三者協議会の手引き

～ 三者協議会の留意点と事例～

平成28年5月

熊本県土木部

事例番号	1
工事種別	橋梁工事
工種	橋梁下部工

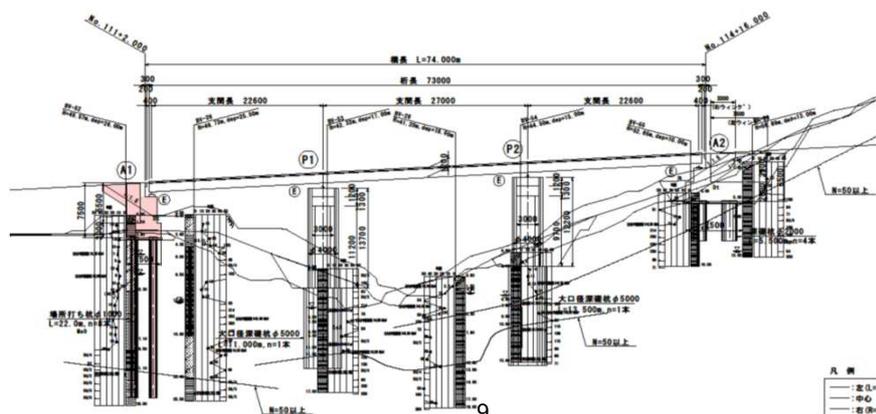
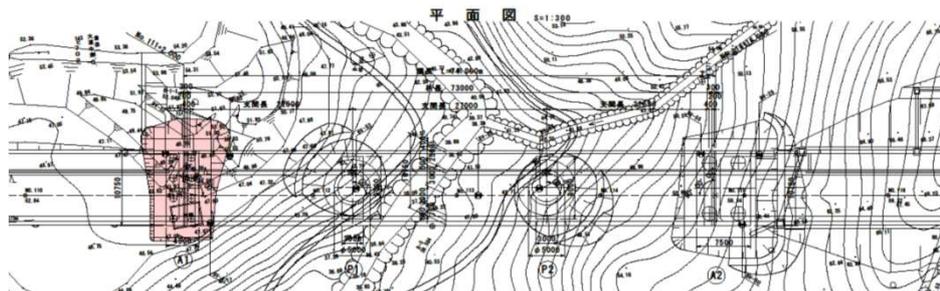
番号	受注者からの質問事項	発注者・コンサルタントからの回答
	平面図、道路中心線及び基準点は座標リストと一致していますが、橋台一般図と杭の座標は一致していません。	座標値に不備があると思われるので、確認して線形計算書、図面を修正します。
	仮栈橋の支持杭の支持地盤は、どのようにして確認すべきですか。	ダウンザホールハンマにより先行掘削しますので、推定支持層線、既往土質調査資料を参考に、掘削先端が支持層に達したかどうかを、掘削時間・排出土質色等により判断することになります。
	仮栈橋の最大荷重はどの程度でしょうか。受注者側でもチェックしたいので、必要な資料提供をお願いします。	設計荷重は、死荷重等固定荷重と活荷重になります。活荷重は工事車両の通行を対象としたA活荷重、仮橋架設用クローラークレーン（走行時）、仮橋架設用クレーン+最大吊荷重（作業時）を見込んでいます。チェックに必要なデータ等の資料は、報告書を参照してください。
	柱状図やコア写真によると、場所打ち杭の杭先端から上方2~3m付近で貫入不能とあり、場所打ち杭を所定の深度まで掘削できるか懸念されます。掘削不能となった場合、どのように対応すべきでしょうか。	場所打ち杭の掘削機は「硬質地盤用前回転式」を想定しており、貫入量も1D程度であるため、施工可能と判断しています。 万が一、地層の急激な傾斜等、不足の事態が生じた場合は、別途対策が必要となります。
	橋台躯体の支承アンカー部は、箱抜きまでが一次施工で、後は二次施工で間違いないでしょうか。	沓座部の鉄筋が露出状態となるため、台座コンクリートまでを一次施工としています。台座コンクリート天端の沓座モルタルの箱抜きは確実に施工してください。
	橋台躯体の翼壁は一次施工となっていますが、配筋図では二次施工となっています。	一次施工となりますので、配筋図を修正します。
	<p>（その他、コンサルタントからの連絡事項）</p> <p>ひび割れ対策として、Vカットを設けていますが、膨張剤等の使用等、更なる対応をお願いします。</p> <p>A1橋台部の地層は複雑であるため、設計で想定した地盤状況と乖離が生じた場合は、早急に発注者へ連絡してください。</p>

事例番号	2
工事種別	橋梁工事
工種	橋梁下部工

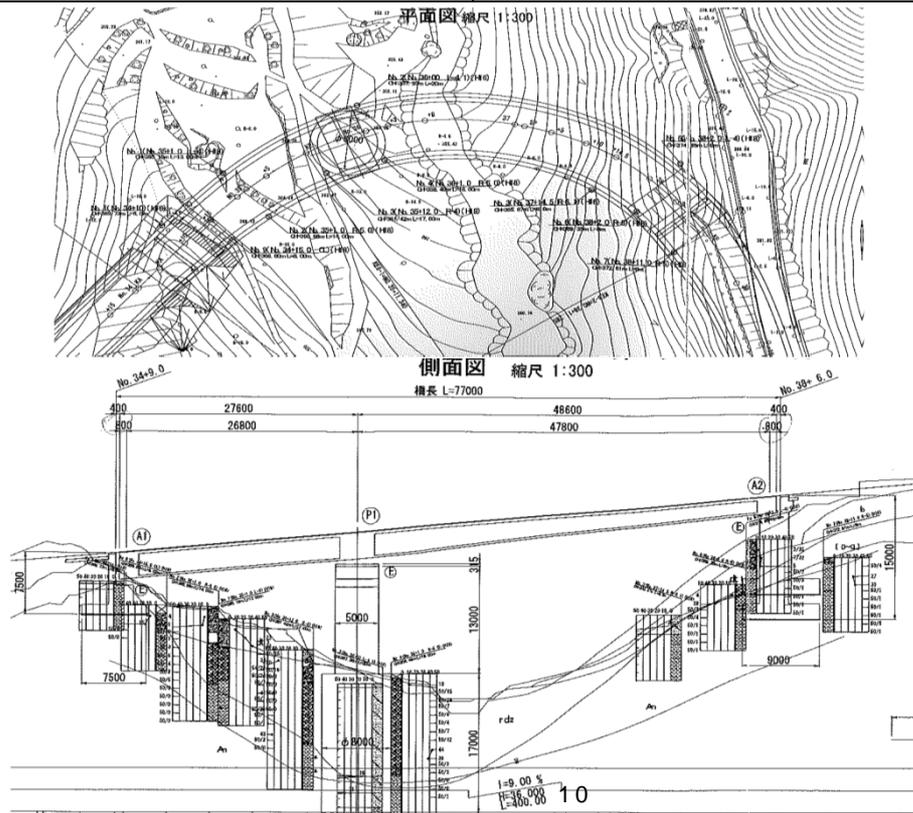
番号	受注者からの質問事項	発注者・コンサルタントからの回答
	(第1回協議) 法面工(鉄筋挿入工)のロックボルトの径が、内訳書、数量計算書、図面で相違しています。	D29で施工してください。
	軽量盛土(EPS)の背面砕石、基礎砕石の規格が、内訳書、数量計算書、図面で相違しています。	RC-40で施工してください。
	橋台躯体仮設工の支保工種類が、内訳書と数量総括表で相違しています。	くさび結合支保工で施工してください。
	仮設のアンカー、H型鋼、横矢板は、撤去の明示がありませんが、設置したままでよいのでしょうか。	上部は切断して撤去、下部は埋め殺しとなります。
	アンカー基本試験箇所の明示がありません。	EPS上部のアンカーの基本試験となりますが、仮設工のアンカーの基本試験も実施してください。
	(第2回協議) A1橋台の形状が変更になるようですが、その場合の軽量盛土の受梁工及びアンカー工はどのようなのでしょうか。	受梁工、アンカー工の配置を検討します。
	A1橋台を躯体までの施工にとどめた場合、軽量盛土、受梁工、笠コンクリート、壁体は、どこまで施工すればよいのでしょうか。	桁座の下まで施工してください。
	P1橋脚の深礎工部の柱状図は無いのでしょうか。	柱状図をお渡しします。
	P1橋脚の梁部配筋がL=12m以上の鉄筋となっています。	L=12m以上となっている鉄筋の加工図をガス圧接継手に修正します。

事例番号	3
工事種別	橋梁工事
工種	橋梁下部工

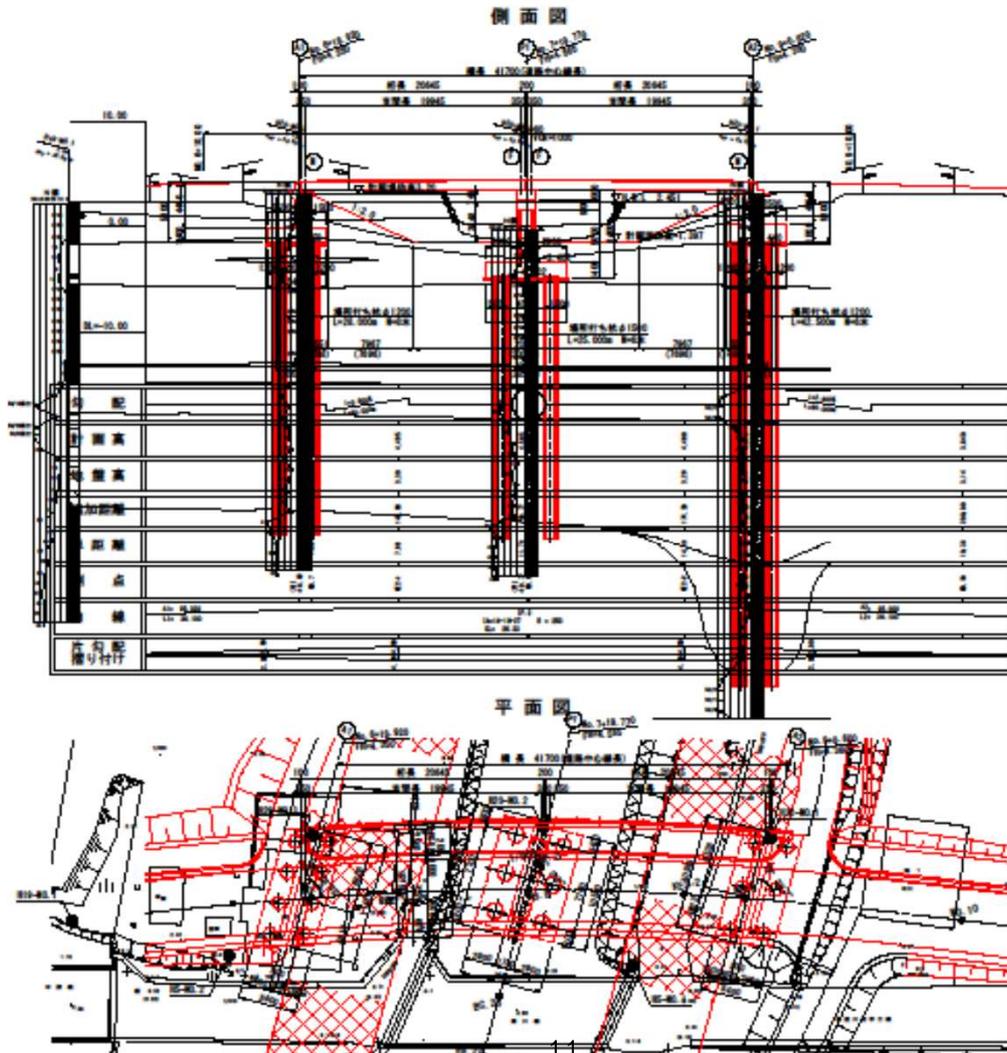
番号	受注者からの質問事項	発注者・コンサルタントからの回答
	フーチング、柱部、張出し部の中間帯鉄筋は半円形フックとなっていますが、施工性の観点から一部をTヘッドバーに変更したいのですが、問題ありませんか。	現行設計でも問題はないのですが、施工性の向上という観点からは効果的だと考えます。半円形フックとTヘッドバーの配置は千鳥配置のほうが良いと考えます。
	場所打杭の鉄筋かごの吊り込み時の変形を防止するため、せん断補強筋（フープ筋）の本数を増やしていいでしょうか。	特に問題はありません。
	工期短縮のため、仮設構台（H型鋼＋覆工板）の代わりに、鋼矢板で囲んで土砂で埋めて作業用足場としてよいでしょうか。	河川断面を阻害するため、現設計のとおりとします。
	仮設構台の覆鋼板下部のH型鋼敷設下部に敷鉄板が必要ではないでしょうか。	敷鉄板を施工してください。
	仮締め切り後の場所打杭施工時における矢板にかかる荷重は、杭打機の荷重とクレーンの荷重に加え、ケーシング引き抜き時の荷重も考慮すべきではないでしょうか。	仮締め切りは任意仮設であり、工法によって相違がある引抜き力を特定できないことや一次的な荷重であることから、社内での施工事例等も考慮し、ケーシング引き抜き時の荷重は考慮していません。

事例番号	4
工事種別	橋梁工事
工種	橋梁下部工

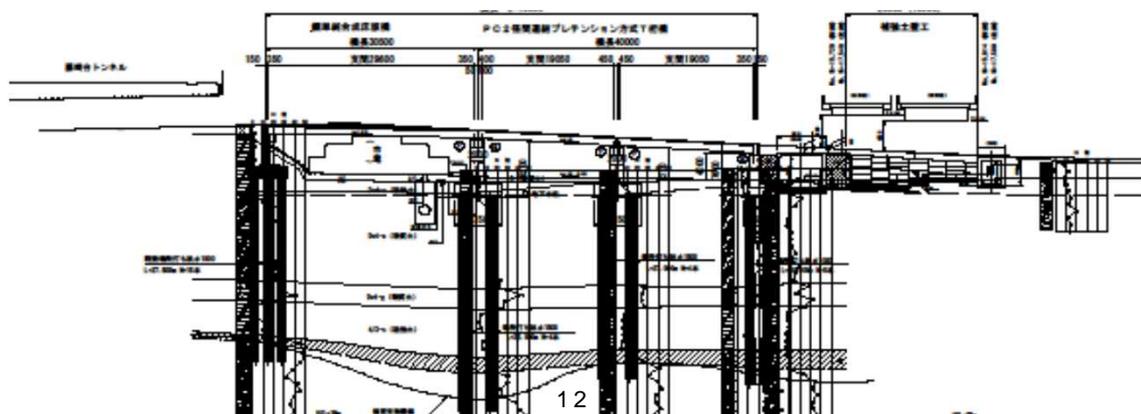
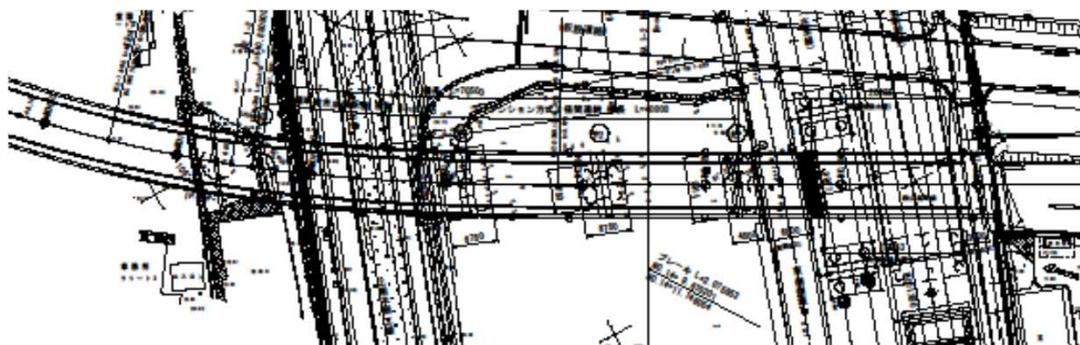
協議内容		
番号	受注者からの質問事項	発注者・コンサルタントからの回答
	土捨て場の指定がありましたら、指示をお願いします。	指定はありませんので、候補地を選定後、協議書を提出してください。なお、運搬距離は10kmで積算しています。
	P1橋脚の場所打ち杭は、既設橋脚のフーチング及び杭頭部を残した状態で施工するのでしょうか、それとも撤去した後に施工するのでしょうか。	既設フーチング及び既設杭頭部撤去後に埋戻してから、新設杭の打設を考えています。
	P1橋脚の既設橋脚の基礎杭は、新設橋脚の支持とは無関係と考えて撤去してよいのでしょうか。	既設杭は、新設構造物の支持には考慮していません。新設構造物と干渉しないように基礎砕石の下でカットする計画です。
	道路橋示方書の改訂により、場所打ち杭の鉄筋かご組立時の溶接が不可となっています。無溶接金具を使用するのでしょうか。	鉄筋かご組立用金具の図面は作成しておりませんので、作成してお示しします。
	場所打ち杭施工に伴う生コンの処理水及び沈殿物の処理費用は計上してあるのでしょうか。	必要と認めた場合は、実績に応じて精算時に計上します。
	仮設土留め矢板の切梁と躯体の主鉄筋が干渉するため、この部分の鉄筋は圧接になる可能性があります。よろしいでしょうか。	切梁位置は躯体を避けて配置しています。
	台座コンクリートの計上がありませんが、躯体から台座コンクリートへの立ち上がり鉄筋は今回施工するのでしょうか、あるいは後で差筋等で施工するのでしょうか。	台座コンクリートは今回施工です（計上済み）。
	アンカーバーを施工する際の箱抜き穴の最終処理は、通常砂を充填しモルタルで表面を保護しますが、後の施工ですぐ上部工を施工する場合は穴埋めを省略する場合があります。今回の処理方法について指示をお願いします。	上部工架設まで半年以上期間が空くので、通常の処理でお願いします。

事例番号	5
工事種別	橋梁工事
工種	橋梁下部工

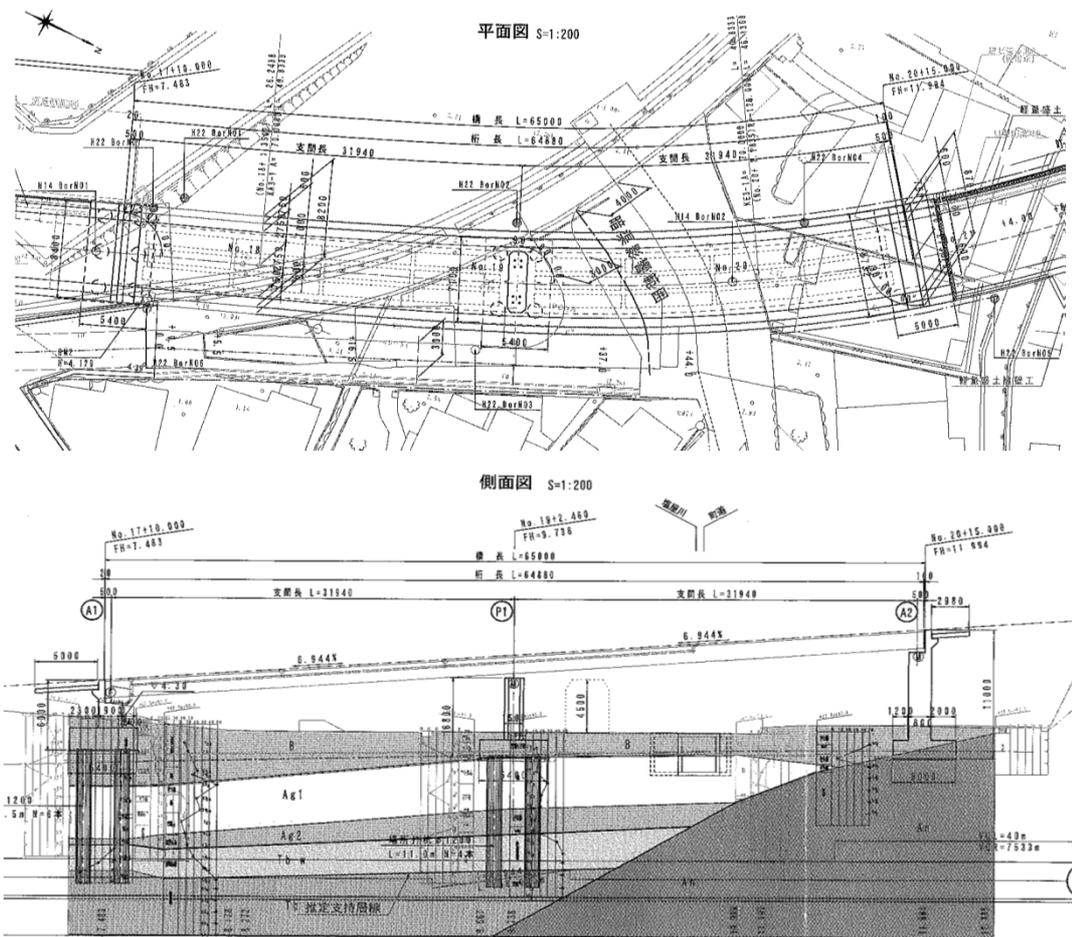
協議内容		
番号	受注者からの質問事項	発注者・コンサルタントからの回答
	民家に隣接していますが、事前に家屋調査はされているのでしょうか。	現在、家屋調査を実施中です。
	特記仕様書に杭頭部では若干大きめに掘削とありますが、ケーシングの大きさは一定であるため、どのように施工すればいいのでしょうか。また、杭頭抑え機とは、どのような機械でしょうか。	ケーシングの大きさは、杭径に対応したもので、余盛りを高くするなどの対策をお願いします。 杭頭抑え機とは、2、3トン程度のおもりのなものです。
	場所打ち杭用の鉄筋かご組立では、溶接を行ってはならないため、特殊金物やなまし鉄線を用いて組立てなければなりません。歩掛りはあるのでしょうか。	特殊金物は、各メーカーで形状や設置個所が異なります。 歩掛り、単価は調査中です。
	床掘り時に海水浸透の恐れがありますが、常時ポンプ排水を行わなければならないのでしょうか。また、鉄筋が海水に浸水することが想定されるので、対策が必要でしょうか。	床掘り時の湧水は、設計時にポンプの必要台数等を算出して決定しています。実際の現場では、湧水量を確認し、排水を行ってください。ドライ施工が前提となります。 海水が多いのであれば、防錆処理、床掘面にモルタル吹付け等の対応が考えられます。
	沓座は後施工ができないのでしょうか。	支承アンカー用の箱抜きまで下部工で施工します。沓座モルタルから上部工で施工することになります。

事例番号	6
工事種別	道路改良工事
工種	法面工

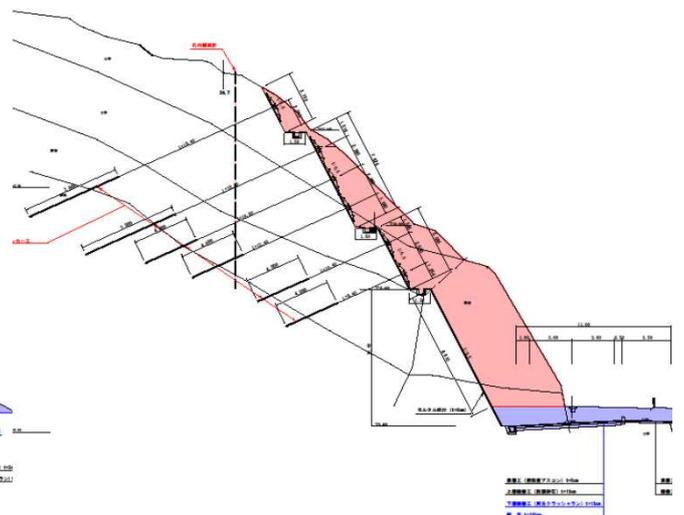
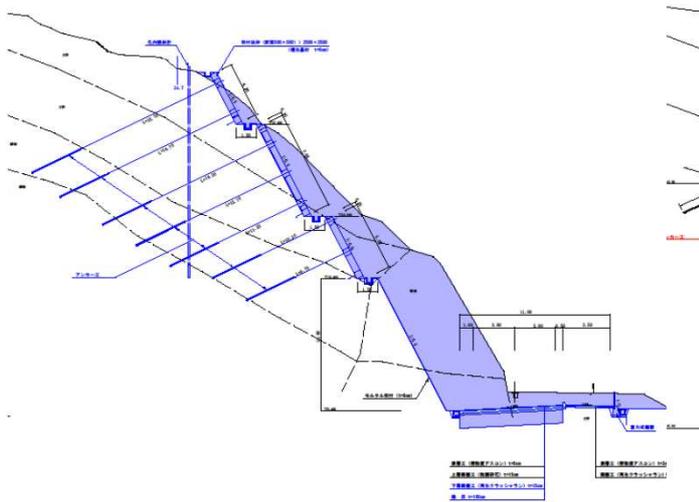
協議内容		
番号	受注者からの質問事項	発注者・コンサルタントからの回答
	<p>(第1回協議)</p> <p>1箇所ボーリング結果のN値から地山の許容支持力を算定してあるようですが、工事区間全体のN値を評価するには、ボーリング箇所数が不足しているように思います。</p>	<p>工事区間全体のN値を把握するため、ボーリングを本工事で追加実施してください。</p>
	<p>法枠工指針では、グランドアンカーを併用する場合、端部に張り出しを設けることになっています。現設計では、この点が考慮されていないようですが。</p>	<p>指針の改訂により設けられた規定であり、設計当時は当該規定がなかったため考慮していませんが、現行指針の規定に基づいて施工する必要があります。</p>
	<p>(第2回協議)</p> <p>第1回協議で決定した追加ボーリングの結果、設計よりもN値が低い結果となりました。この結果を踏まえ、地山の許容支持力とアンカーの設計を見直すべきではないでしょうか。</p>	<p>地山の許容支持力の見直しとともに、アンカー設計の見直しが必要となります。</p>

アンカー設計を見直した結果、アンカーの配置、本数及び定着長を見直したほか、受圧版を追加施工しました。

事例番号	7
工事種別	トンネル工
工種	トンネル工

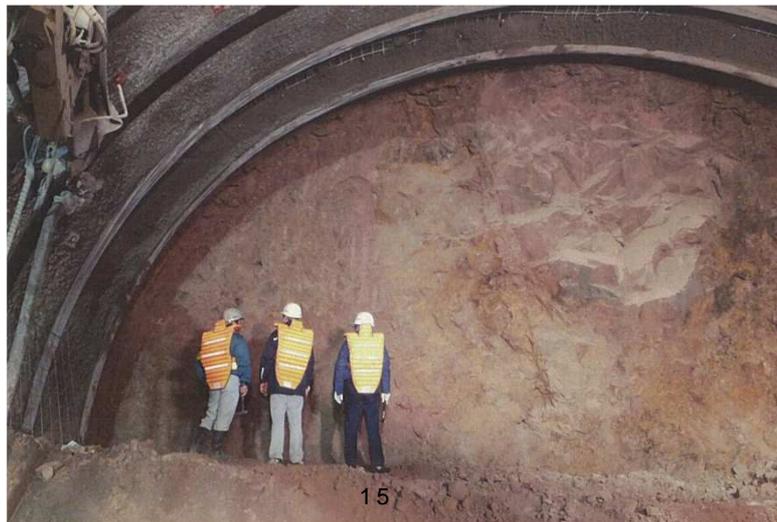
協議内容		
番号	受注者からの質問事項	発注者・コンサルタントからの回答
	(第1回) 起点側の坑口付工の施工順序、施工方法についておたずねします。	貫通前に施工することを前提としていますが、貫通後の施工でも問題ないと考えます。
	(第2回：坑口から m地点での岩判定。) 強度、風化の程度、割目間隔と状態、走行傾斜、湧水量、施工状況等の説明。	評価点 点。長時間放置した状態で肌落ちが生じておらず、湧水が無いことからD -bで問題無いと判断します。
	(第3回：坑口から m地点での岩判定。) 強度、風化の程度、割目間隔と状態、走行傾斜、湧水量、施工状況等の説明。	評価点 点。長時間放置した状態で肌落ちが生じておらず、湧水が無く、内空変位が小さいことからD -bで問題無いと判断します。
	(第4回：坑口から m地点での岩判定。) 強度、風化の程度、割目間隔と状態、走行傾斜、湧水量、施工状況等の説明。	評価点 点。地層境界付近での緩み、抜け落ちが懸念されるため、D -aと判断します。
	(第5回：坑口から m地点での岩判定。) 強度、風化の程度、割目間隔と状態、走行傾斜、湧水量、施工状況等の説明。	評価点 点。全体的に安定していますが、一部に自破碎帯が分布するため、D -bと判断します。
	(第6回：坑口から m地点での岩判定。) 強度、風化の程度、割目間隔と状態、走行傾斜、湧水量、施工状況等の説明。	評価点 点。全体的に安定していますが、掘削後の切羽作業時の剥落やレキの落下に注意を要します。これまでと大差ないため、D -bと判断します。
	(第7回：坑口から m地点での岩判定。) 強度、風化の程度、割目間隔と状態、走行傾斜、湧水量、施工状況等の説明。	評価点 点。全体的に安定していますが、掘削後の切羽作業時の剥落や巨レキの落下に注意を要します。これまでと大差ないため、D -bと判断します。
	(最終回 途中省略) 貫通側坑口の土被りが小さく、崖錐が厚いため、貫通前に天端の大規模崩落や崩落後の編圧による支保工の変形が懸念されます。崖錐が出現した場合の対策として、小口径長尺フォアパイリングを考えています。	地質調査結果から、トンネル上の崖錐は薄くなり、岩盤が分布すると推定されます。補助工法は提案のとおりで良いが、範囲を限定して施工することが望ましいと考えます。坑口部は土被りが小さいので、慎重な施工が必要です。

事例番号	8
工事種別	河川構造物工事
工種	樋門下部工

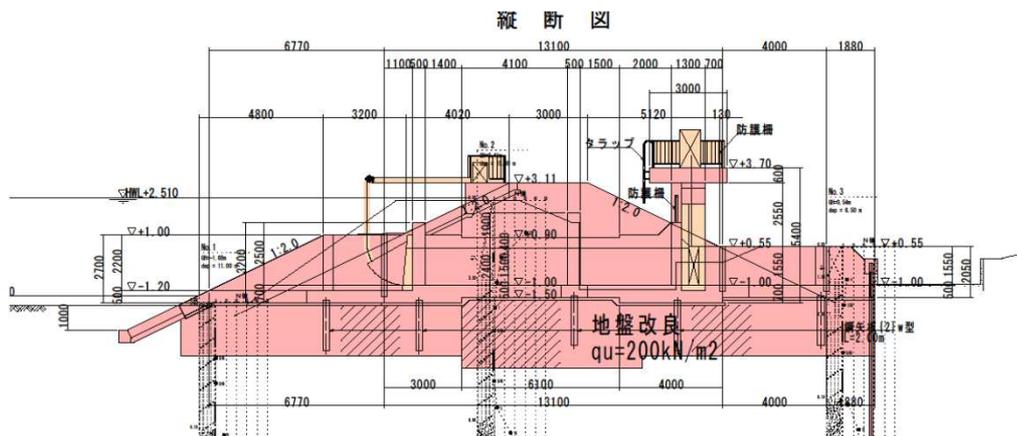
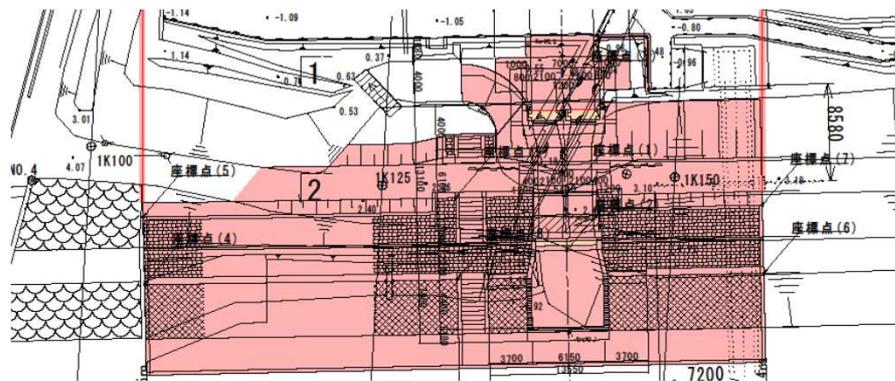
番号	受注者からの質問事項	発注者・コンサルタントからの回答
	地盤改良をトレンチャー式攪拌方式による工法で設計されていますが、改良機が調達できないため、ロータリー攪拌方式による工法で実施してよいでしょうか。	設計図書で示す所定の強度発現が可能な工法であれば問題ありません。
	河床に埋設されているサイフンの上に仮設道路を設置し、この上を大型車両、重機が通行しますが、サイフンが耐えうる最小及び最大土かぶりほどの程度でしょうか。	道路土工カルバート工指針では、「ボックスカルバートの最小土かぶりは一般に50cm以上とすることが望ましい」とあります。安全のため、サイフン上は敷鉄板で養生するなどをお願いします。 最大土かぶりは、現況堤防高さまでなら大丈夫です。
	<p>その他、下記事項についても意見交換を行いました。</p> <p>工事目的と工事内容の確認。</p> <p>工程、作業性を踏まえた進入路の選定（受注者提案）。</p> <p>初期締切としての自立式鋼矢板の設置について（受注者提案）。</p> <p>法覆工基礎部における松杭の設置について（受注者提案）。</p> <p>上部工工事（別途発注工事）との工程調整。</p> <p>柔構造樋門の特性。</p> <p>地盤改良深度の決定と改良工法の適正。</p> <p>樋門底面のクッション材の要否。</p> <p>その他</p>
